**Европейская экономическая комиссия**

**Всемирный форум для согласования  
правил в области транспортных средств****Рабочая группа по общим предписаниям,  
касающимся безопасности****106-я сессия**

**Правила № 34 (предотвращение опасности  
возникновения пожара)****Предложение по поправкам серии 03  
к Правилам № 34 (предотвращение  
опасности возникновения пожара)****Представлено экспертом от Японии\***

"Образец В

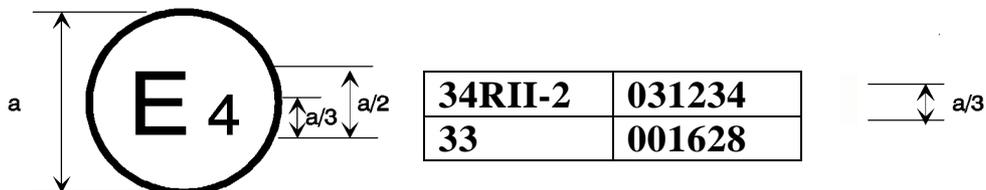
Приложение 2, образец В изменить следующим образом:

Приведенный выше знак официального утверждения, проставленный на транспортном средстве, указывает, что данный тип транспортного средства официально утвержден в Нидерландах (E4) на основании Правил № 34, части I или IV и II-1, и Правил № 33\*. Номера официального утверждения указывают, что на момент предоставления соответствующих официальных утверждений Правила № 34 включали поправки серии 03, а Правила № 33 оставались в их первоначальном варианте.

Приведенный выше знак официального утверждения, проставленный на транспортном средстве, указывает, что данный тип транспортного средства официально утвержден в Нидерландах (E4) на основании Правил № 34, части I или IV и II-2, и Правил № 33\*. Номера официального утверждения указывают, что на момент предоставления соответствующих официальных утверждений Правила № 34 включали поправки серии 03, а Правила № 33 оставались в их первоначальном варианте".

5. В отношении пункта 3.1.4.2 и образца В в приложении 2: Япония предлагает внести поправки в предписания, касающиеся образцов номера и знака официального утверждения, по тем же причинам, которые приведены в качестве обоснования поправок к пункту 1.2 предложения.
